出國報告（出國類別：其他）

電力機車68輛購案  
檢驗及監督(113 年第 6 梯次)

服務機關：國營臺灣鐵路股份有限公司

## 伍、 通知改善事項

EL68-NCR-00110 Rev.0

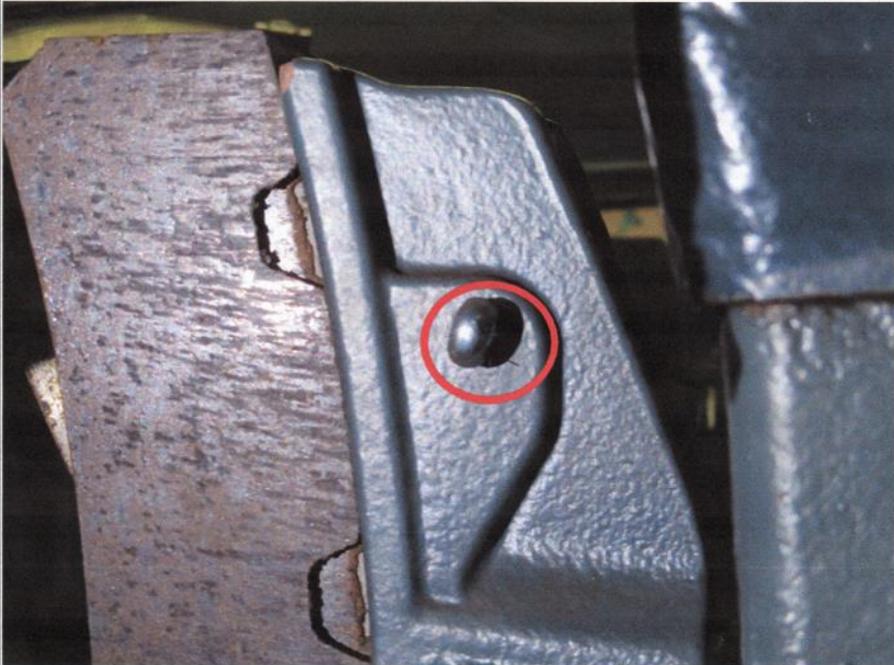
後端車下快速接頭缺少墊片。

所指之位置非墊片，其為防止螺栓掉落之結構。(如下圖所示)

EL68-NCR-00086 Rev.0

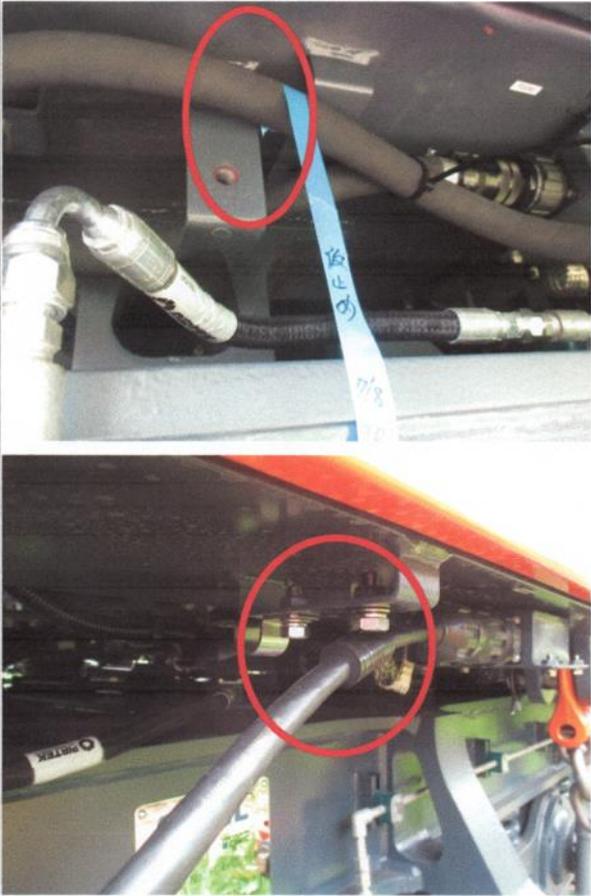
改善通知單編號 No. : 240708_E514-1	回答日期 Date : 2024/7/16
類型 Type : <input type="checkbox"/> 說明 Explanation <input checked="" type="checkbox"/> 改善 Improvement <input type="checkbox"/> 其他 Others	車號 Train No. : E514
<b>缺失內容 Punch Items</b> 前端駕駛室助理側外側"前端"標識貼紙遺失。	
<b>改善內容 Improvement /說明 Explanation</b> 已改善完成。

EL68-NCR-00109 Rev.0

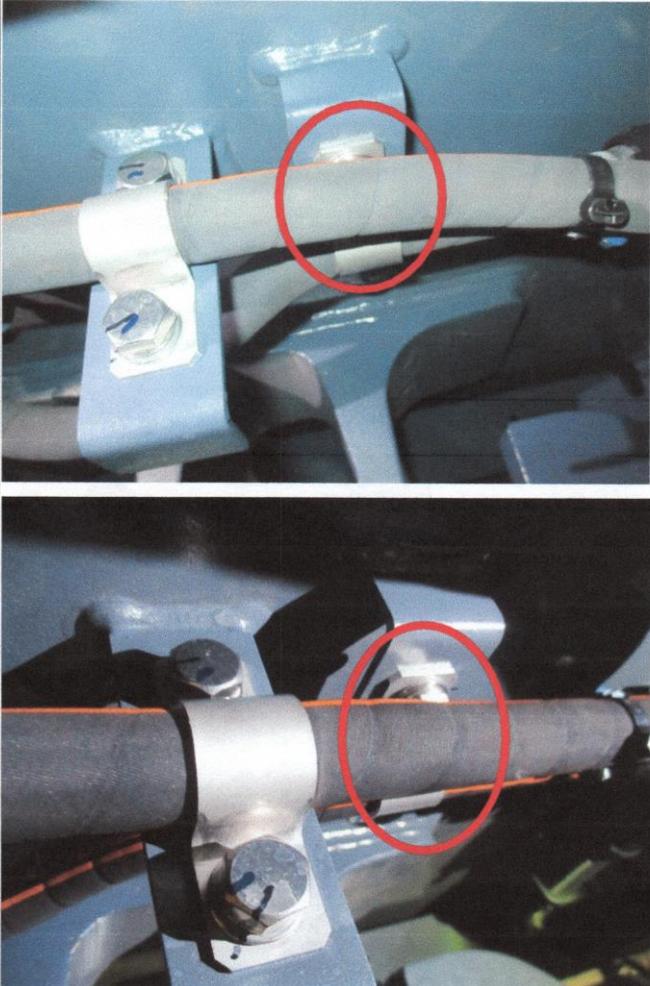
改善通知單編號 No. : 240802_E514	回答日期 Date : 2024/8/6
類型 Type : ■說明 Explanation □改善 Improvement □其他 Others	車號 Train No. : E514
<b>缺失內容 Punch Items</b> 後端 BP 軟管未塗油漆。	
<b>改善內容 Improvement /說明 Explanation</b> 該軟管為日本國內甲種運輸時所使用之軟管(如下圖所示), TRC 所使用的軟管會在甲種運輸完成後, 於裝船前更換完畢。

EL68-NCR-00100 Rev.0

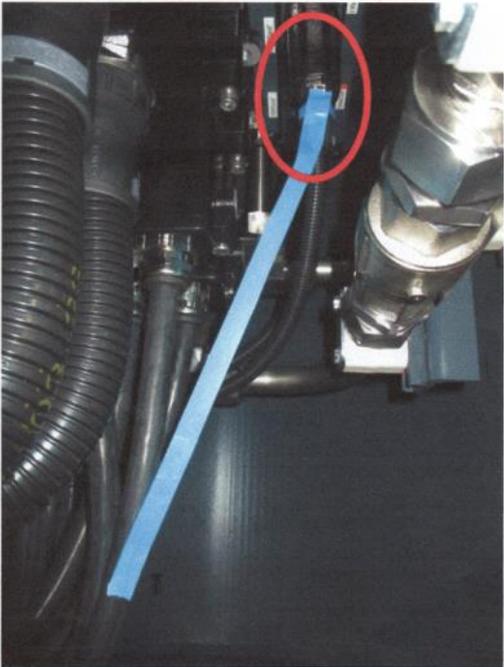
LVE 箱多條端子安裝座未設有保護罩防護，手部易直接接觸及異物掉落易導致短路，詳見 DDR-配線技術規格 E 版（5.14 規定）（通案性）。

因該車輛仍在製造/測試的階段，所以尚未安裝保護罩。

出廠時，下圖紅色位置處會安裝保護罩，因此不會有手部直接接觸或異物掉落之情況。

EL68-NCR-00098 Rev.0

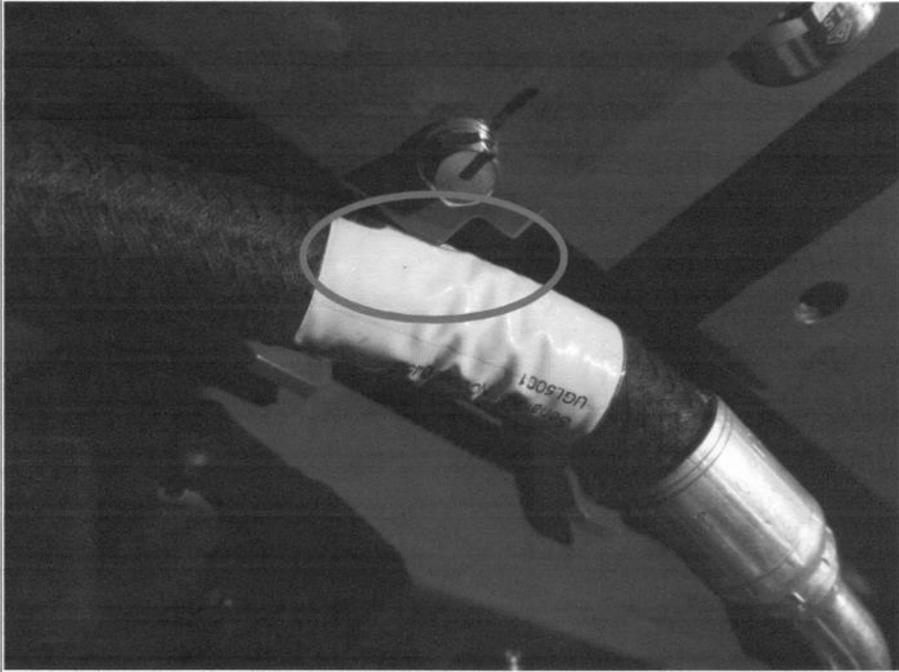
前, 後端駕駛室兩側外部鍍金缺角(通案性)。

已改善完成。

EL68-NCR-00101 Rev.0

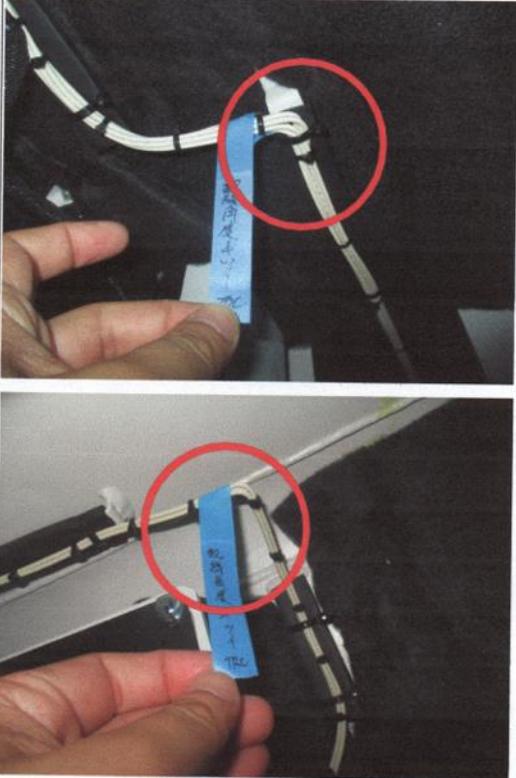
改善通知單編號 No. : 240710_E518	回答日期 Date : 2024/7/31
類型 Type : <input type="checkbox"/> 說明 Explanation <input checked="" type="checkbox"/> 改善 Improvement <input type="checkbox"/> 其他 Others	車號 Train No. : E518
<b>缺失內容 Punch Items</b> 前端車下 A 側空氣軟管破磨車體。	
<b>改善內容 Improvement / 說明 Explanation</b> 已改善完成。	
<div style="display: flex; justify-content: space-around;"><div style="text-align: center;"><p>改善前</p></div><div style="text-align: center;"><p>改善後</p></div></div>	
東芝人員簽名 Toshiba Signature  村上 理	台鐵檢驗人員簽名 TRC Signature 謝 晃 期 劉 昌 保  茲接受以上改善內容或說明。 Accept the above improvement or explanation.

EL68-NCR-00107 Rev.0

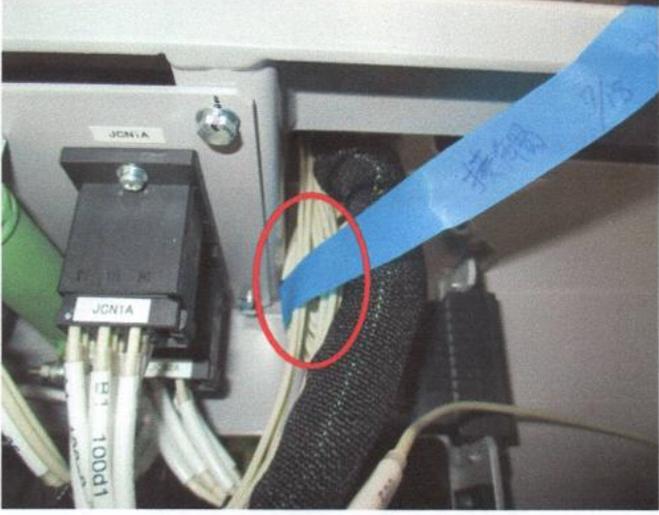
改善通知單編號 No. : 240729_E519-2	回答日期 Date : 2024/8/2
類型 Type : <input type="checkbox"/> 說明 Explanation <input checked="" type="checkbox"/> 改善 Improvement <input type="checkbox"/> 其他 Others	車號 Train No. : E519
<b>缺失內容 Punch Items</b> 前端駕駛室要進入機械室門上方線只固定一邊。	
<b>改善內容 Improvement /說明 Explanation</b> 已改善完成。
